製品一部変更実施連絡届

製品名： ML-3161 端子台
ML-3161-C 端子台
ML-3921 端子台
ML-3921-C 端子台
及び上記製品を基にした特注品

サトーパーツ株式会社

変更箇所	現 行 品	変 更 品
本体底部形状		
<p>上の図はML-3161ですが、他の3製品についても本体は共通であり、同様の変更となります。</p>

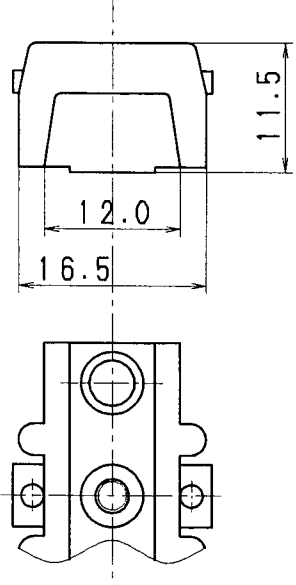
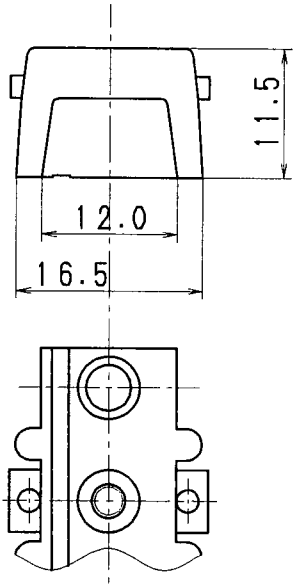
3) 変更の理由 ; 金型新規作成に伴い、現行品との識別を容易とするため。

4) 実施の時期 ; ML-3161, ML-3161-C……2004年9月上旬頃、弊社出荷分より順次。

ML-3921, ML-3921-C……2004年10月上旬頃、弊社出荷分より順次。

- 5) その他 ; 本変更に伴う製品仕様の変更、最大外形寸法の変更はございません。
本変更品により図面等が御必要な場合は、弊社営業担当まで別途御請求
下さい。
尚、変更品につきましては、当分の間、包装箱に「変更品」の印を押して
現行品と区別して参ります。
